Antragsunterlagen
gem. § 68 WHG, § 16 BImSchG,
§ 3 Abgrabungsgesetz NW mit UVS und LBP
zur Erweiterung des Steinbruchs Jaeger

3. Ergänzung
zum Antrag vom 23.8.2023

Projekt-Nr.: 2111003
Stand: 12.06.2025

Abbildung 1: Einfluss der Bohrlochanordnung und -neigung auf die Sprengauswirkung bei der Herstellung einer Böschung (Merkblatt für die gebirgsschonende Ausführung von Spreng- und Abtragungsarbeiten an Felsböschungen, Bild 1, Ausgabe 1984)

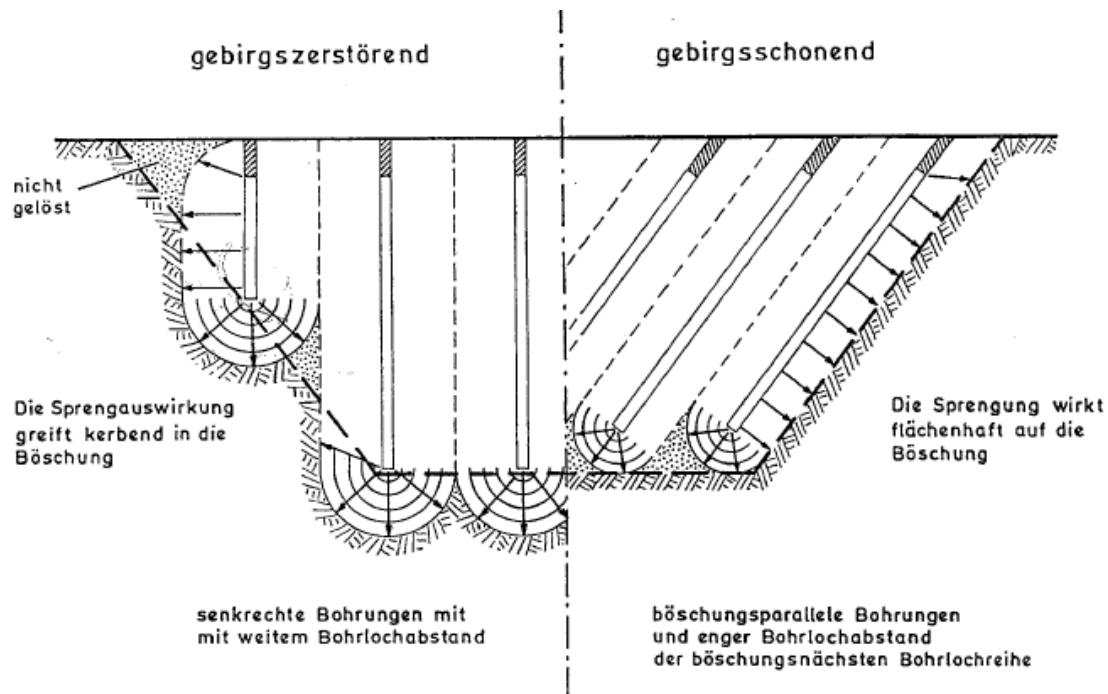
Im Rahmen des Erörterungstermins wurde das Thema „Auswirkungen von Sprengungen auf den unverritzten Gebirgsverband außerhalb der Abbaugrenze der Erweiterung“ diskutiert. Sprich, erfolgt durch die Sprengarbeiten eine tiefgreifende Verritzung des Gebirges über die geplante Abbaugrenze hinaus.

Zur grundsätzlichen Verhinderung von tiefgreifenden Verritzungen im hinterliegenden Gebirge außerhalb der Vorhabensfläche sind im Zuge der Erstellung des Endböschungssystems (siehe Anlage 21) sogenannte Vorspaltsprengungen vorgesehen. Der Einsatz der Vorspaltsprengungen erfolgt im Zuge der letzten Gewinnungssprengung in einer Distanz von ca. 1,5 bis 2 m hinter der Gewinnungssprengung zur Abbauendböschung hin. Der Abstand der Vorspaltlöcher beträgt üblicherweise 2/3 des Reihenabstands der Gewinnungsbohrlöcher. Das sich bewährte Standartraster im Steinbruch Jaeger sieht einen Reihenabstand von 3 Metern vor, daraus ergibt sich ein Abstand von 2 Metern für die Vorspaltlöcher.

Vorspaltsprengungen dienen gemäß dem Merkblatt für die gebirgsschonende Ausführung von Spreng- und Abtragungsarbeiten an Felsböschungen, Ausgabe 1984, der schonenden Herstellung eines Böschungsprofils. Sie erzeugen einen Spalt im ungestörten Gebirge in der vorgesehenen Böschungsfläche durch ihre Zündung vor der Lösesprengung. Die Erschütterungswellen, die von den einzelnen Bohrlöchern ausgehen, werden bevorzugt von der Wandung des Nachbarbohrloches reflektiert und zerschlagen den zwischen den Löchern verbliebenen Steg. Das Gebirge wird hierbei flächenhaft zertrennt. Die Erschütterung an sich kann das Trennflächengefüge nicht auflockern, weil das Gebirge noch unter dem vollen Druck der Vorgabe liegt, die von der schwachen Ladung nicht abgedrückt werden kann.

Abbildung 4: Auszug aus dem Lageplan in Anlage 22 zur Freispiegelleitung DN-400

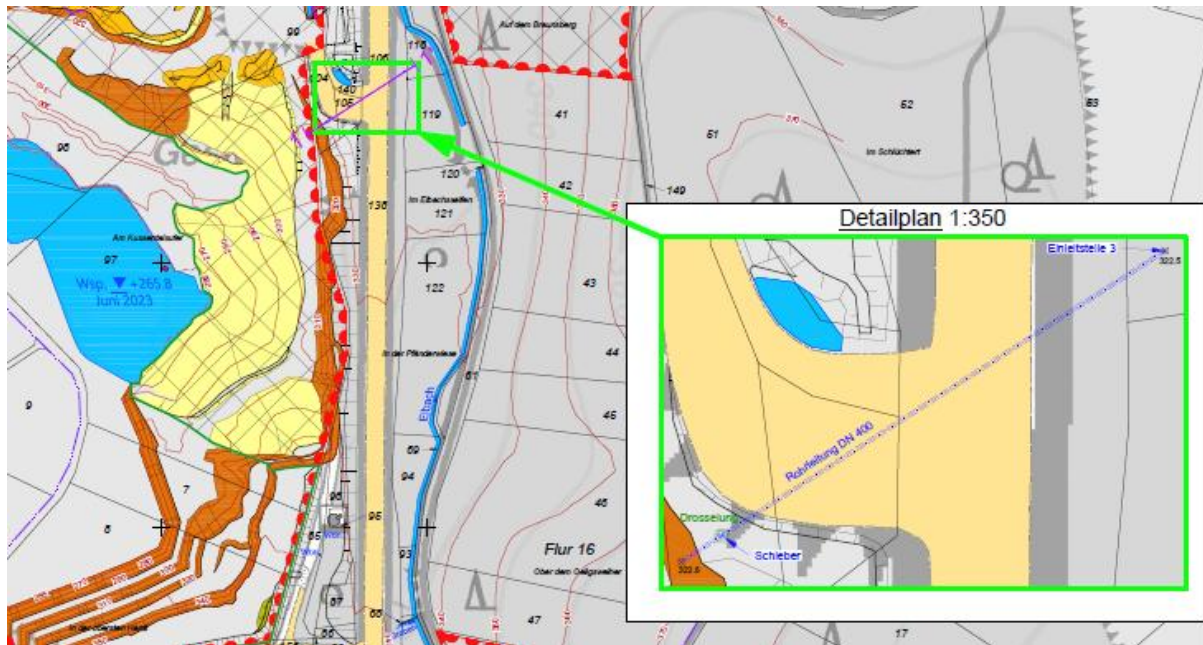
Im Rahmen des Erörterungstermins wurde festgehalten, dass im Zuge der 3. Planergänzung eine Darstellung des Einleitbauwerkes, mit dem der gefüllte See entwässert werden soll inkl. Einleitungsstelle in den Elbach und Schnittzeichnung, ergänzt werden sollte.

Die neu zu errichtende Leitung im Durchmesser DN-400 wird aus logistischen und topographischen Gründen im Bereich der Steinbruchzufahrt in unmittelbarer Nähe zur bestehenden DN 800-Leitung verlegt. Die Erstellung erfolgt aus der tieferliegenden Steinbruchwand heraus, wo der Abbauendstand bereits erreicht ist, mittels einer HDD-Bohrung oder in offener Bauweise. In der nachfolgenden Abbildung 4 ist die Lage der Querung und der Einleitungsstelle 3 dokumentiert.

Die Leitung wird unterhalb der L324 bis zur neu zu errichtenden Einleitungsstelle 3 im Bereich des Elbachs geführt. Die Leitung wird steinbruchseitig auf einer Höhe von 322,8 m NHN installiert und mit einem entsprechenden Einlaufgitter versehen. Im Bereich des Elbachs wird der Einlauf auf 322,5 m NHN geplant, so dass ein ausreichendes Freigefälle zum Einlauf in den Elbach besteht. Die Drosselung der Freispiegelleitung wird zudem so eingebaut, dass sie jederzeit von der aktuellen Steinbruchzufahrt erreichbar ist. Das Wasser aus der Straßentwässerung wird analog zur Abbauphase über die bestehende DN-800 Leitung zur Einleitungsstelle 1 geführt. Beide Wasserströme sind ab der Seephase damit getrennt.

Abbildung 6: Phasenplanung – Phase 1 – Zeitraum ca. 10-15 Jahre (siehe Abb. 9 EB, S. 48)

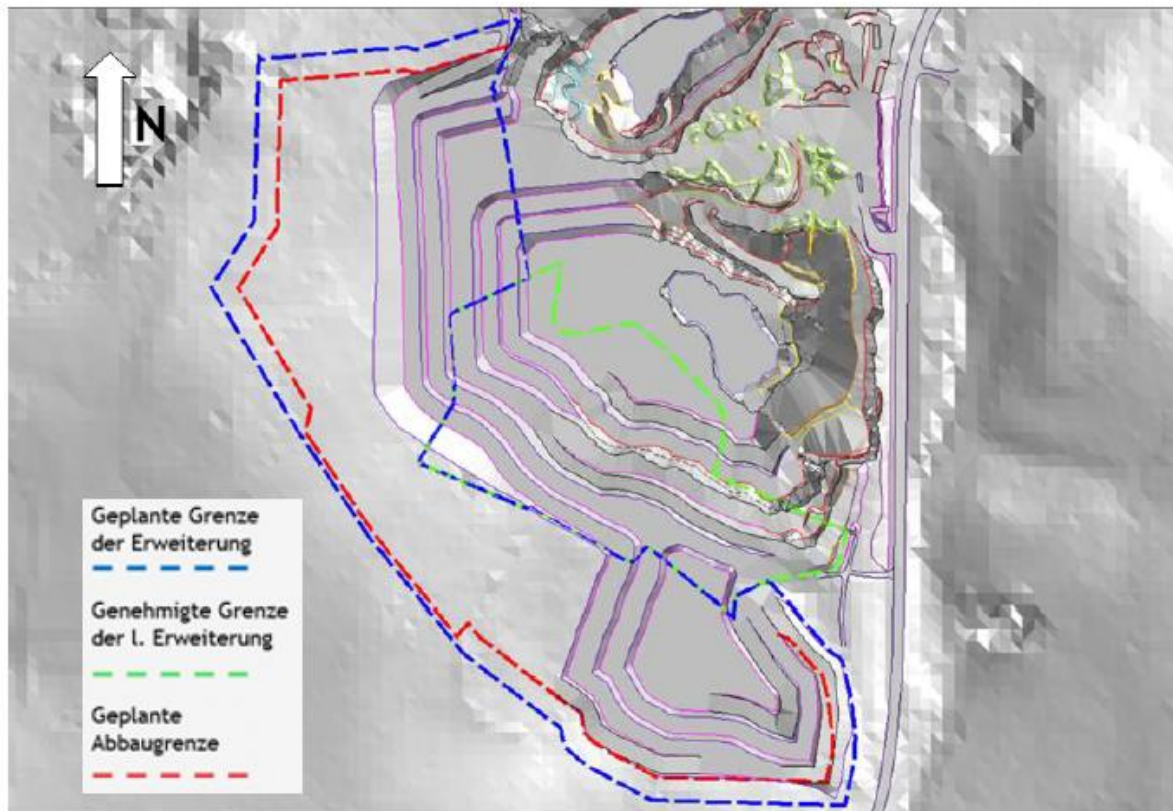
Aufgrund der Tatsache, dass die Abraumassen während des Abbaus naturgemäß nur sukzessive anfallen werden, wurde im Rahmen der 3. Ergänzung anhand des bestehenden Tagebaumodells geprüft, wieviel Abraummassen in der Phase 1 (Zeitraum ca. 10-15 Jahre) anfallen werden.

Auf Basis des Abbauendstandes in Abbildung 6 (Zwischenstand nach ca. 10-15 Jahren) wurden Massenberechnungen durchgeführt.

Im Ergebnis wurde ein Abraumvolumen für die Phase 1 von ca. 150.-200.000 m³ je nach tatsächlichen geologischen Verhältnissen ermittelt. Daraus ergibt sich, dass bereits in der Phase 1 ausreichend eigener Abraum zur Verfügung steht.

Abbildung 7: Verkippungsplanung - Abflachung Vorschüttung

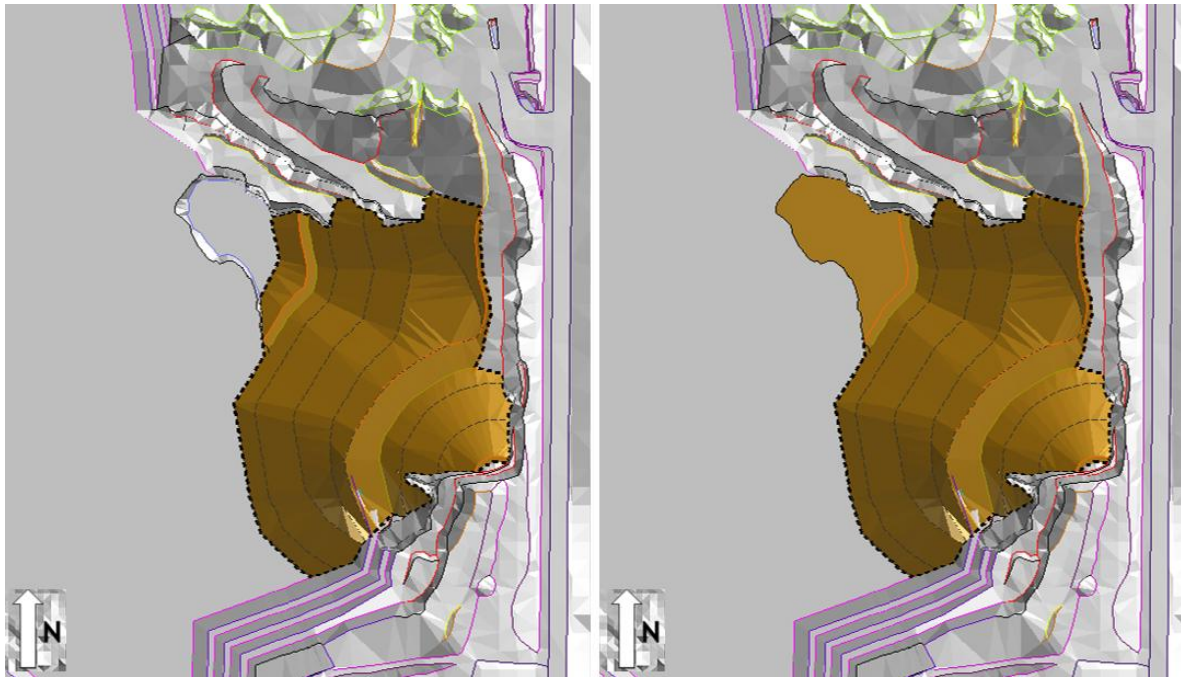
Die im Rahmen des Erörterungstermins thematisierte Verkippsplanungsplanung für die Abflachung der Vorschüttung kann hierbei grob in drei Schritte aufgeteilt werden:

Im Schritt 1 wird ausgehend vom östlichen Rand der Grube Süd Richtung Westen ein ca. 50 m breiter Streifen in der Grube abgetrennt. Für die Abtrennung wird ein Nord-Süd verlaufender Wall aus grobem Steinbruchmaterial vorgeschüttet, hinter dem dann Abraummaterial bis auf 265 m NHN eingebracht wird. Diese Arbeiten erfolgen zu Zeiten niedriger Wasserstände in der Grube Süd.

Im Schritt 2 wird auf dem Auflager lagenweise eine Vorschüttung aufgebracht, so dass die Gesamtböschungsneigung der bestehenden Vorschüttung bis zur alten Zufahrtsrampe insgesamt auf 1:n = ca. 1:2 abgeflacht werden kann. Damit wäre die Vorschüttung auch bei dem kritischen Seewasserspiegel auf 280 – 285 m NHN im Abschnitt 2 bzw. ungefähr 280 m NHN im Abschnitt 4 (nur die haltenden Lamellen des Gleitkörpers stehen unter Auftrieb) ausreichend standsicher: Ausnutzungsgrad $\mu = 0,88 < 1,0 = \text{zul. } \mu$ im Abschnitt 2 (siehe Anhang 38) bzw. $\mu = 0,90 < 1,0 = \text{zul. } \mu$ im Abschnitt 4 (siehe Anhang 38).

Für die Arbeiten an der bestehenden Vorschüttung in Abschnitt 4 oberhalb des Fahrweges (siehe Anhang 33) wird zunächst ein Arbeitsplanum von ca. 15 m Breite eingerichtet. Die Breite ergibt sich aus der erforderlichen Aufstandsfläche des Vorschüttkörpers, der ebenfalls unter 1:n = ca. 1:2 geneigt werden soll, sowie der Breite des zukünftigen Fahrwegs einschließlich Sicherheitsabstand zur Abbaukante. Das Arbeitsplanum wird anschließend an das bestehende Wegenetz wieder angeschlossen. Der Ausnutzungsgrad der Sicherheit gegen Böschungsbruch beim kritischen Teileinstau (ca. 315 m NHN) beträgt hier $\mu \approx 1,0$ (siehe Anhang 38).

Abbildung 9: Grundwasserstandsdaten an den 6 Grundwassermessstellen (B1-18 bis B6-18) für den Zeitraum 2020-23 inkl. Niederschlagsdaten der DWD Station Morsbach

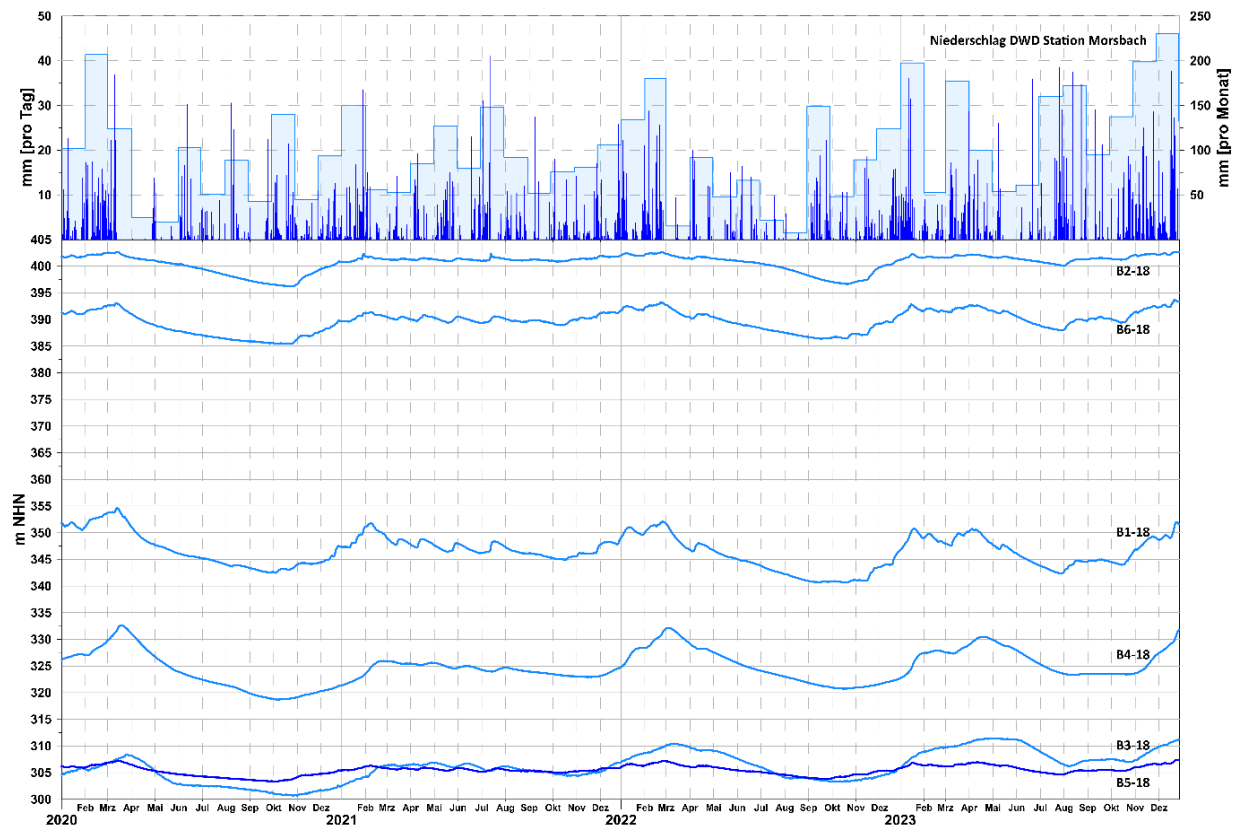
- Untersuchung des Abraums und des Sumpfungswassers auf Sprengstoffrückstände (nach der nächsten Sprengung)
- Untersuchung des Schlammes aus der Reifenwaschanlage (RWA) auf Belastungen mit Kohlenwasserstoffen
- Abstimmung des arten- und naturschutzfachlichen, limnologischen und wasserwirtschaftlichen Monitorings mit der Planfeststellungsbehörde
- Vorlage der Grundwasserstandsdaten der Jahre 2020 bis 2023 in Verbindung mit den Niederschlagsdaten

In der nachfolgenden Abbildung 9 sind die Grundwasserstandsdaten an den sechs Grundwassermessstellen (B1-18 bis B6-18) für den Zeitraum 2020-2023 inkl. Niederschlagsdaten der DWD-Station Morsbach dokumentiert.

Abbildung 10: Zusammenfassung aller eingemessenen Störungsflächen, einschließlich derer entlang der Südwand des Steinbruchs (siehe Anhang 33, Abbildung 8).

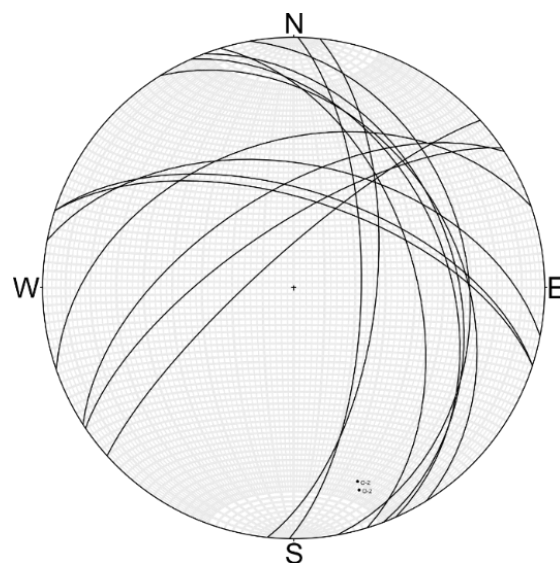
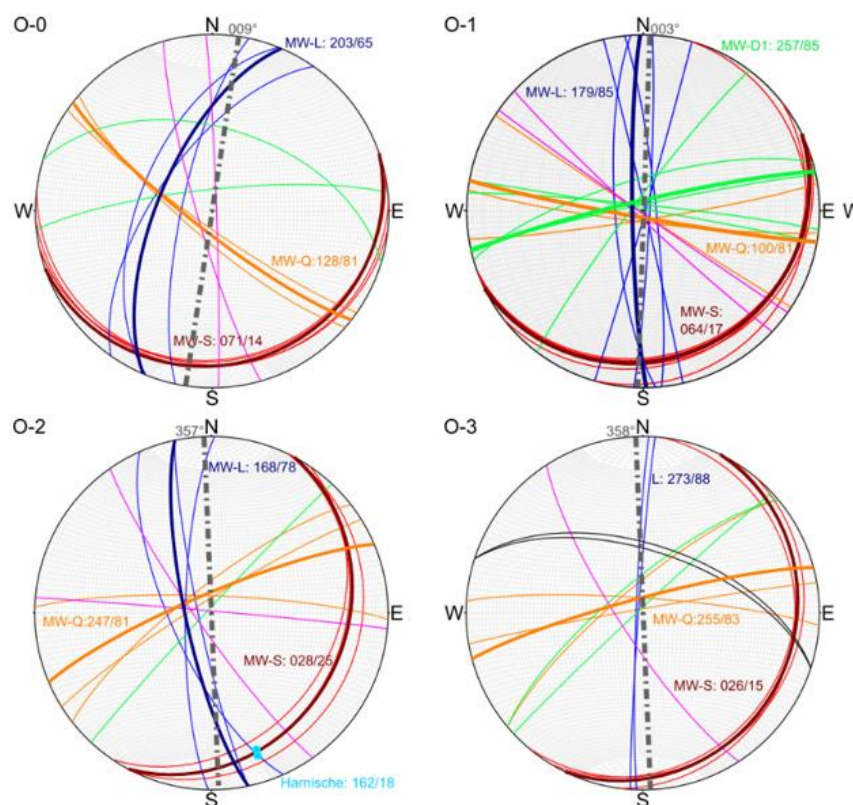
Im Rahmen des Scopingtermins zur geplanten Erweiterung des Steinbruchs Jaeger am 06.07.2017 wurde vom GD NRW vom dortigen Fachbereich Ingenieurgeologie eine Untersuchung des Trennflächengefüges gefordert.

Nach Prüfung durch den GD NRW wurden die Ergebnisse der Messungen der Streichrichtung einer Störung im südwestlichen Steinbruchbereich hinterfragt. Die Aussage der N-S orientierten Streichrichtung der südwestlichen Störungen wurde im Untersuchungsbericht zur Einschätzung der Standsicherheit der Ostböschung vom Oktober 2024 auf NW-SE angepasst. Diese entspricht der variszischen Hauptorientierung. Die Störungen entlang des Südsüds wurden hierfür erneut eingemessen und deren Ergebnisse in stereographischen Projektionen dargestellt (vgl. Anhang 33, Kap. 3.3.3 Abbildung 8 bzw. vorlaufende Abbildung 10). Es wird darauf hingewiesen, dass einzelne Störungsflächen annähernd N-S sowie NE-SW streichen.

Abbildung 11: Zusammenfassende Darstellung aller Messwerte der Trenngefüge an den aufgenommenen Messpunkten unter Berücksichtigung der jeweiligen Böschungsraumstellung

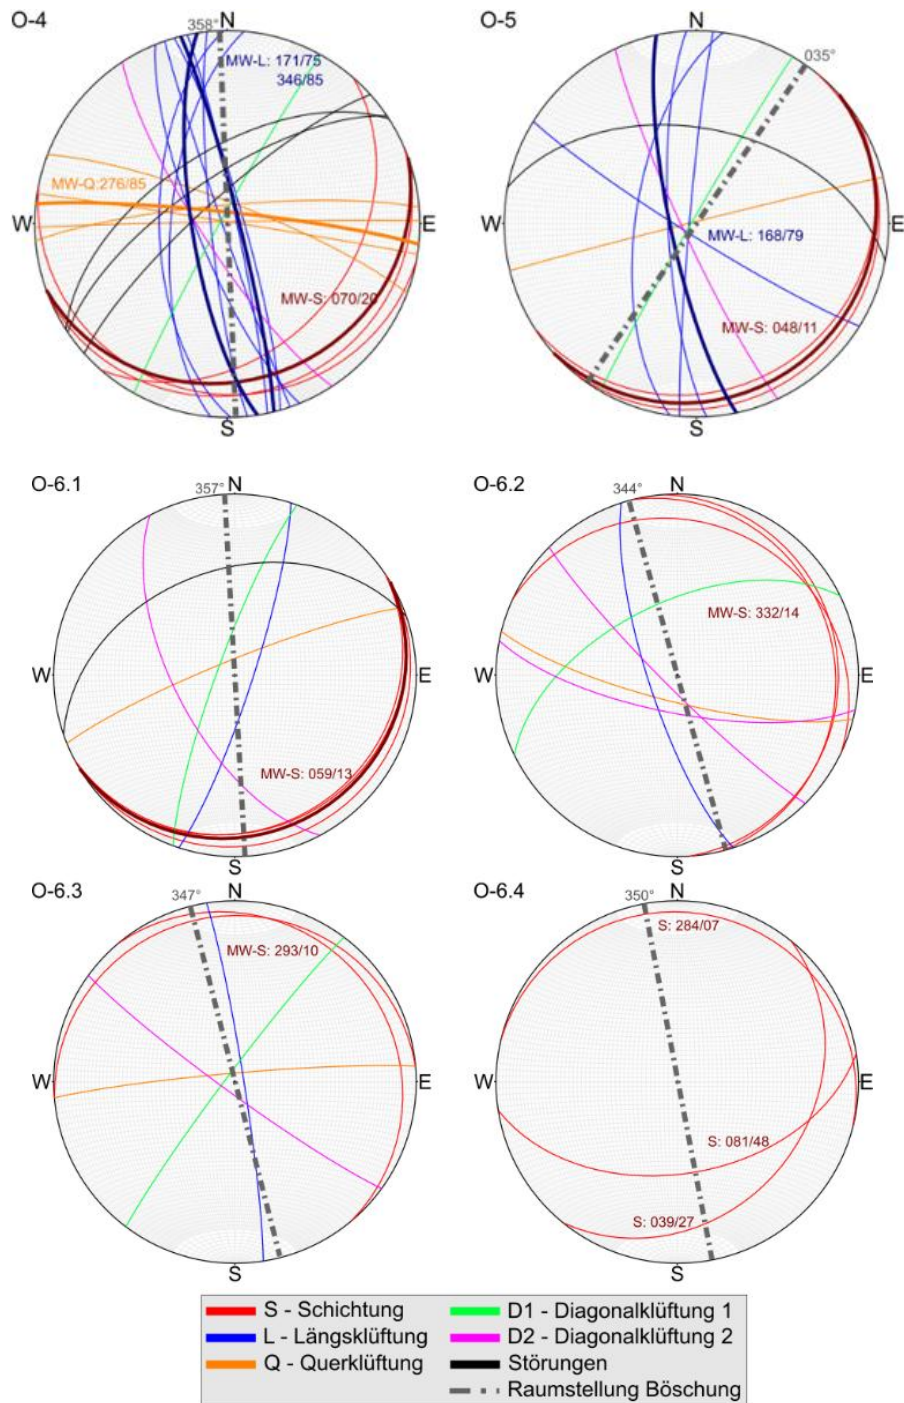
Im Ergebnisprotokoll zum Erörterungstermin am 21.11.2024 ergab sich seitens des GD NRW der Hinweis, die Raumstellung der Böschung zur L324 (Ostböschung) in den stereographischen Projektionen zur Bewertung der Standsicherheitsböschung zusätzlich darzustellen. Diese beinhaltet die Darstellung der Raumstellung der Böschung am jeweiligen Messpunkt. Die nachfolgende zeigt die Orientierung der Böschung (projiziert als 90° einfallende Fläche). Die Raumstellung variiert hierbei leicht zwischen 344° (O-6.2) und 35° (O-5). Im Mittel verläuft die Böschung bei 360° bzw. 0° (siehe Abbildung 11).

Abbildung 12: Absenkkurve der Seewasserspiegelabsenkung

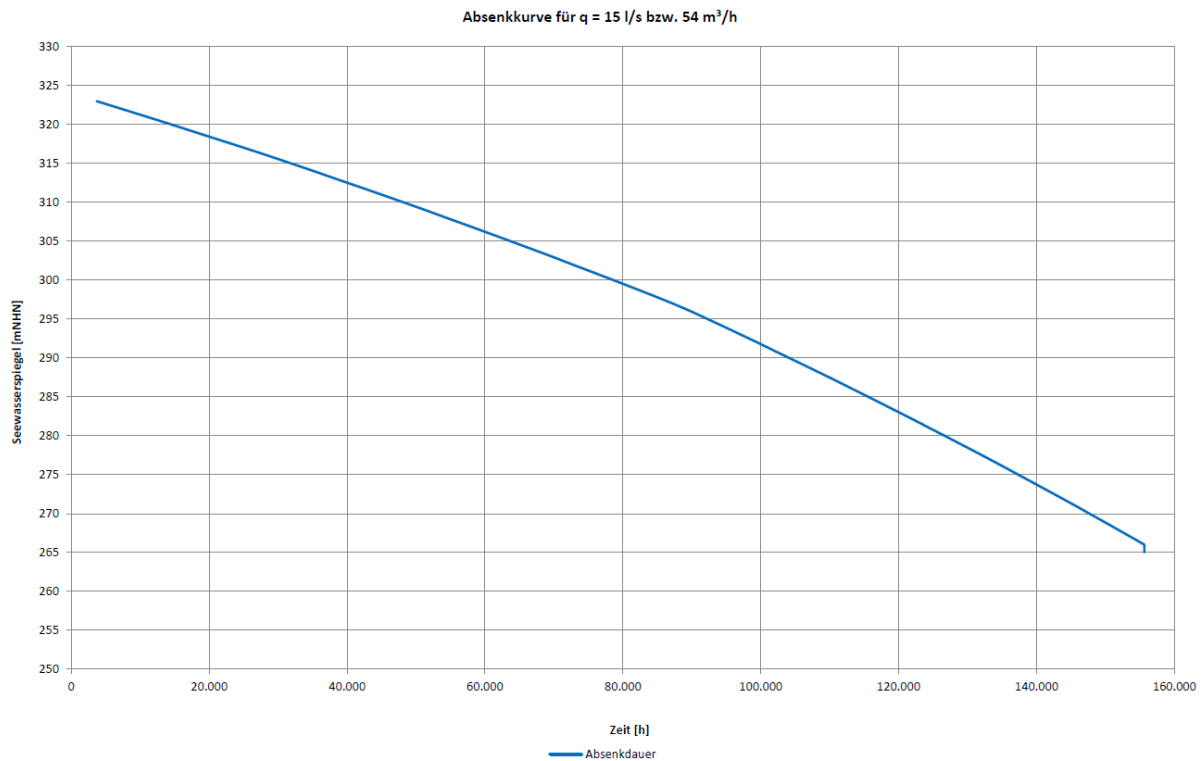
4.4 Bewertung des Einflusses des steigenden Seewassersp. auf Felsböschungen

Abbildung 12 zeigt die Absenkkurve des Seewasserspiegels bei einer Entnahme bzw. Ausleitmenge von $q = 15 \text{ l/s}$ bzw. $54 \text{ m}^3/\text{h}$. Der Zufluss und die Wasserverluste infolge Verdunstung werden vernachlässigt. Danach beträgt die Absenkgeschwindigkeit bei einer Wasserspiegelhöhe

- auf 320 mNHN $v = 7,75 \times 10^{-8} \text{ m/s}$ bzw. $0,67 \text{ cm/d}$,
- auf 310 mNHN $v = 8,68 \times 10^{-8} \text{ m/s}$, bzw. $0,75 \text{ cm/d}$
- auf 300 mNHN $v = 9,48 \times 10^{-8} \text{ m/s}$ bzw. $0,82 \text{ cm/d}$,
- auf 290 mNHN $v = 1,19 \times 10^{-7} \text{ m/s}$ bzw. $1,03 \text{ cm/d}$,
- auf 280 mNHN $v = 1,27 \times 10^{-7} \text{ m/s}$ bzw. $1,10 \text{ cm/d}$,
- auf 270 mNHN $v = 1,37 \times 10^{-7} \text{ m/s}$ bzw. $1,18 \text{ cm/d}$.
